STADT PENZBERG

NIEDERSCHRIFT ÜBER DIE ÖFFENTLICHE SITZUNG DES BAU-, MOBILITÄTS- UND UMWELTAUSSCHUSSES

Sitzungsdatum:	Dienstag, 15.06.2021
Beginn:	18:15 Uhr
Ende	22:05 Uhr
Ort:	Sitzungssaal des Rathauses

| 7 | 3. Änderung des Bebauungsplanes „Sportstätte Müllerholz“ im beschleunigten Verfahren gem. § 13 a BauGB zur Errichtung von Kindertagesstätten: Billigung nach öffentl. Auslegung, Einholung Stellungnahmen (Behörden) und Beschluss zur erneuten Auslegung | 3/151/2021 |

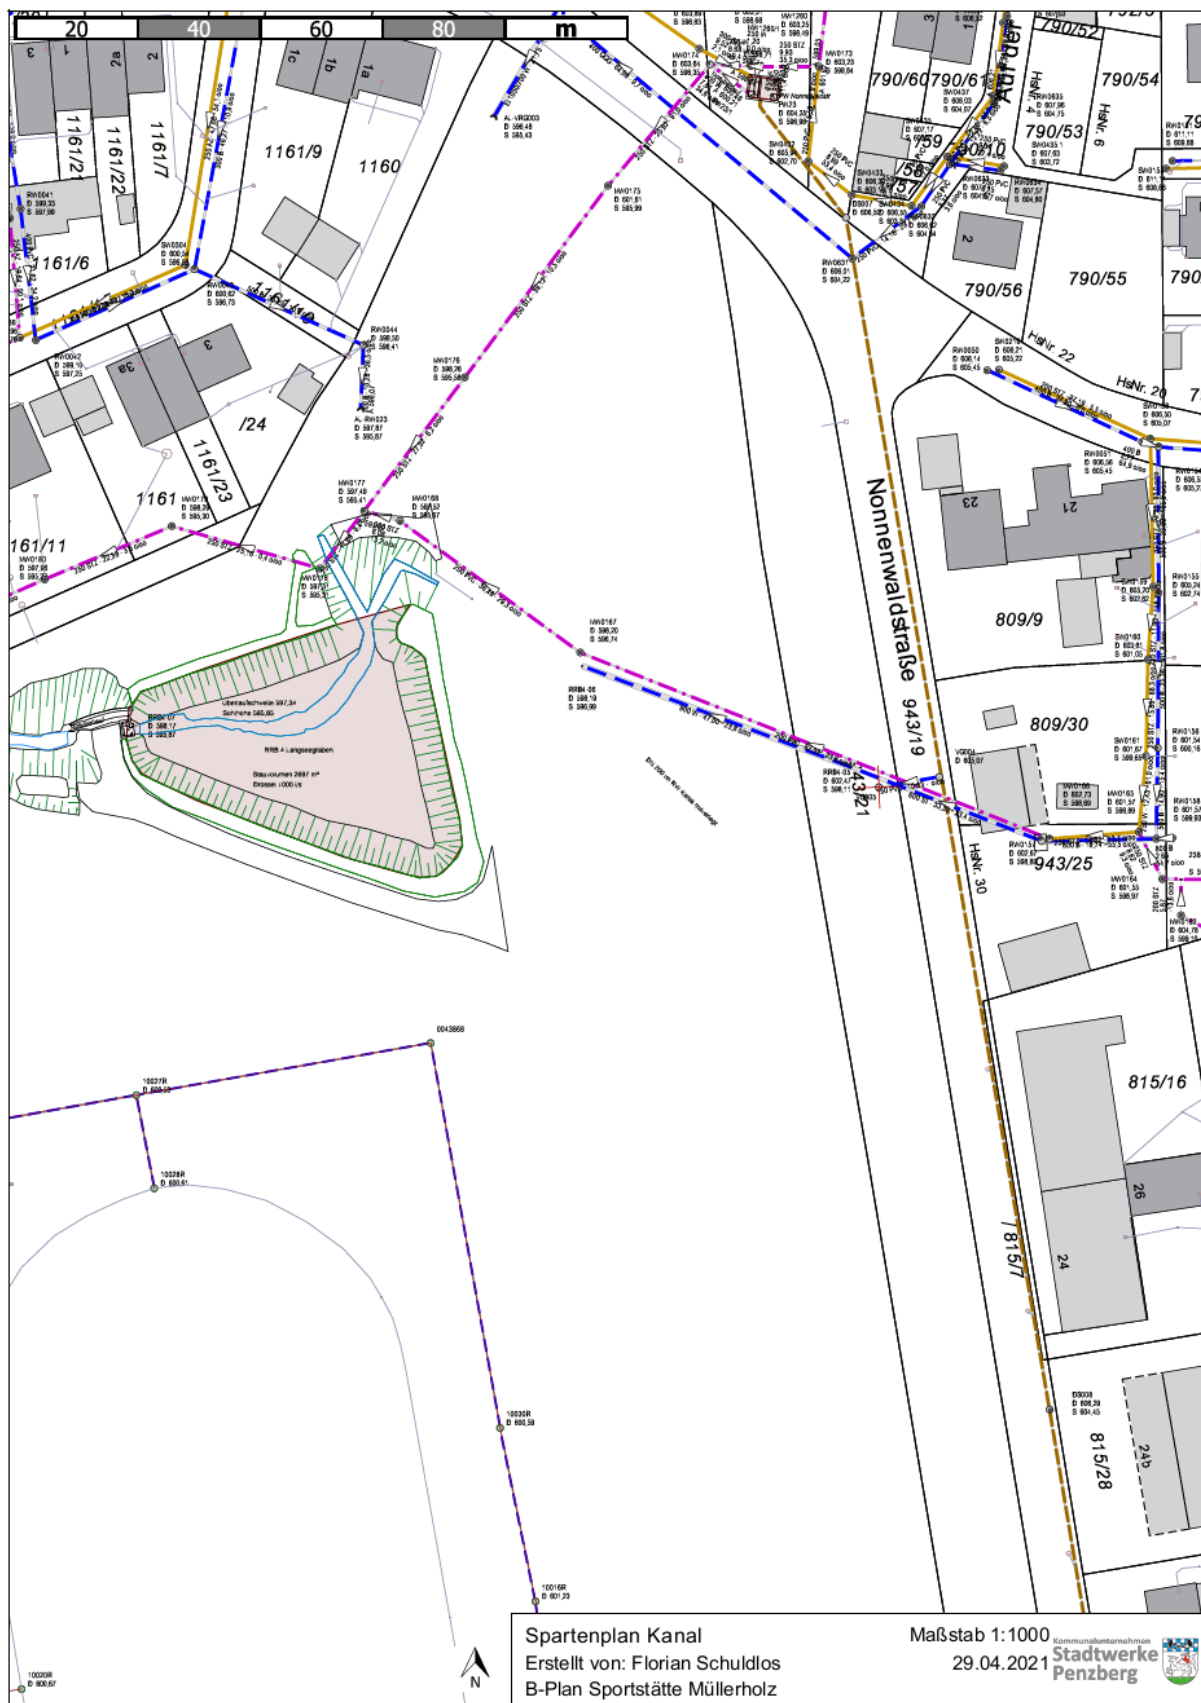
In der Nonnenwaldstraße liegt im Bereich des vorliegenden B-Plans kein Freispiegelkanal an, den angeschlossen werden könnte, sondern eine Schmutzwasserdruckleitung (siehe Anlage). Die Ableitung des im Gesamtbereich anfallenden Schmutzwassers hat mittels Druckentwässerung und einer Anbindung in die Nonnenwaldstraße bzw. in der von den Stadtwerken Penzberg im Zuge der Erschließungs- und Entwässerungsplanung vorgegebenen Art und Weise zu erfolgen.

Der Bereich ist aktuell nicht hinreichend durch die öffentliche Trinkwasserversorgung erschlossen. Der Anschluss des Bereichs an die öffentliche Trinkwasserversorgung müsste über eine neu zu erstellende Leitung im öffentlichen Geh- und Radweg auf der Westseite des Aufstellungsbereichs zwischen Am-Karl-Wald-Stadion und der Kastnerhofstraße (wahrscheinlich DN 110) erfolgen. Der Termin für den gewünschten ersten Wasserbezug ist mit mindestens einem Jahr Vorlauf mit den Stadtwerken Penzberg abzustimmen.

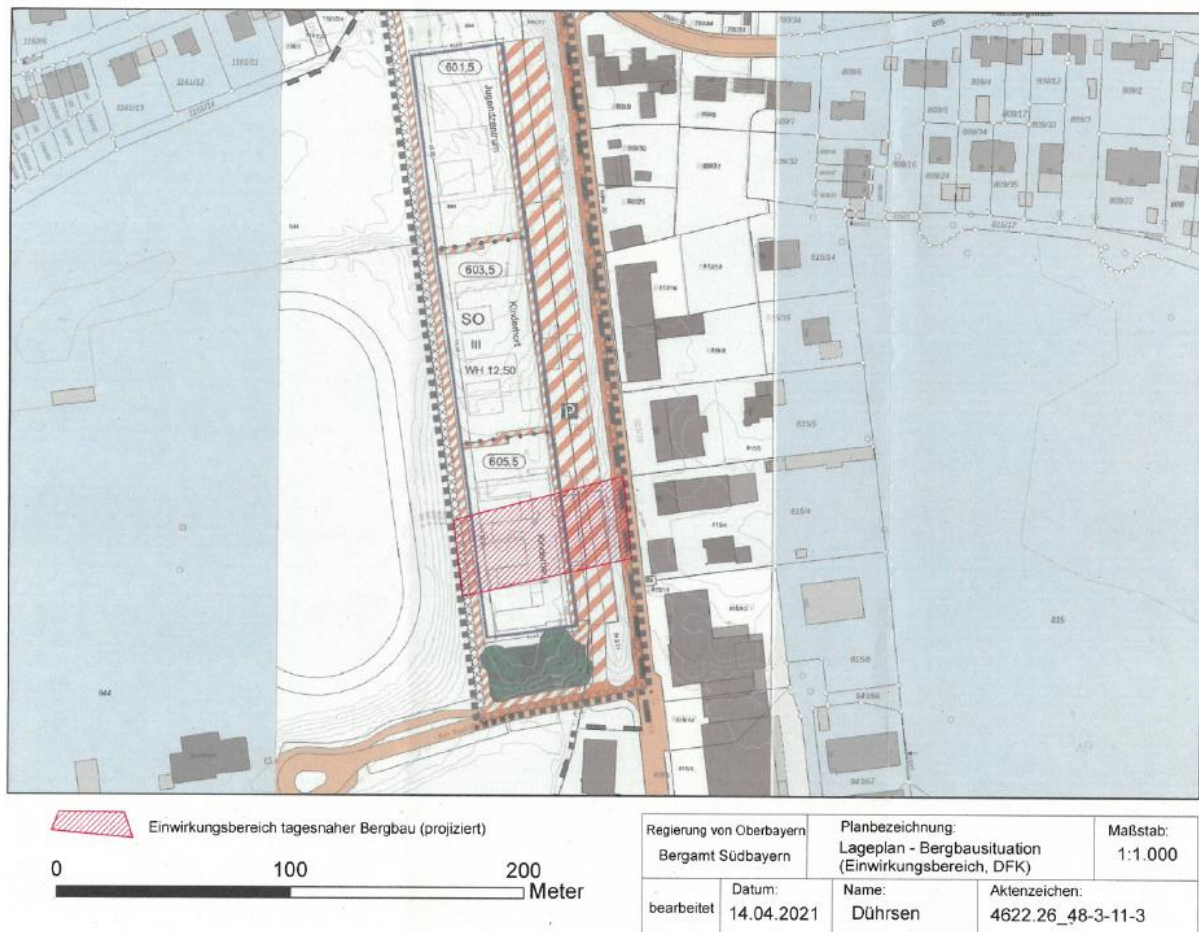
Aus den am Bergamt Südbayern befindlichen Unterlagen ergeben sich Hinweise auf ehemaligen, tagesnah geführten Bergbau, der sich noch heute schädigend auf die Tagesoberfläche auswirken kann.

Bei Bebauung der Flächen sind u. U. besondere bautechnische Vorkehrungen gegen Einwirkungen des früheren Bergbaus erforderlich.

Eine vorherige fachkundige Beurteilung der Flächen sowie eine sich ggf. aus der Bewertung ergebende dringende Sicherung der Flächen ist daher unerlässlich.

Der beigefügte Lageplan zeigt die betroffene Teilfläche im Geltungsbereich der Bebauungsplanänderung. Die Fläche wurde aus dem Grubenbild auf die heutige Tagesoberfläche projiziert und sollte im Bebauungsplan entsprechend gekennzeichnet werden.

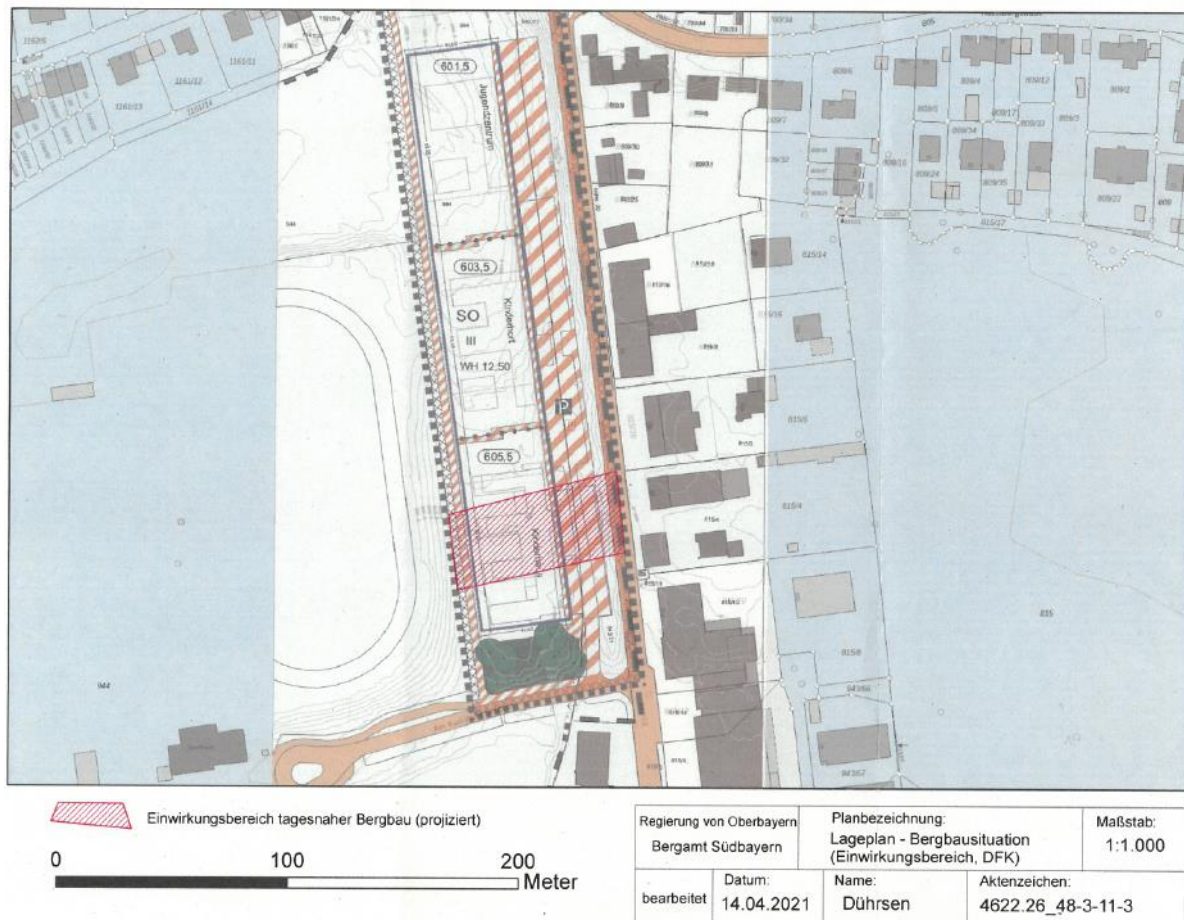
Aus den am Bergamt Südbayern befindlichen Unterlagen ergeben sich Hinweise auf ehemaligen, tagesnah geführten Bergbau, der sich noch heute schädigend auf die Tagesoberfläche auswirken kann.

Bei Bebauung der Flächen sind u. U. besondere bautechnische Vorkehrungen gegen Einwirkungen des früheren Bergbaus erforderlich.

Eine vorherige fachkundige Beurteilung der Flächen sowie eine sich ggf. aus der Bewertung ergebende dringende Sicherung der Flächen ist daher unerlässlich.

Der beigefügte Lageplan zeigt die betroffene Teilfläche im Geltungsbereich der Bebauungsplanänderung. Die Fläche wurde aus dem Grubenbild auf die heutige Tagesoberfläche projiziert und sollte im Bebauungsplan entsprechend gekennzeichnet werden. Eine Lageungenauigkeit von mehreren Metern ist hierbei zu berücksichtigen.
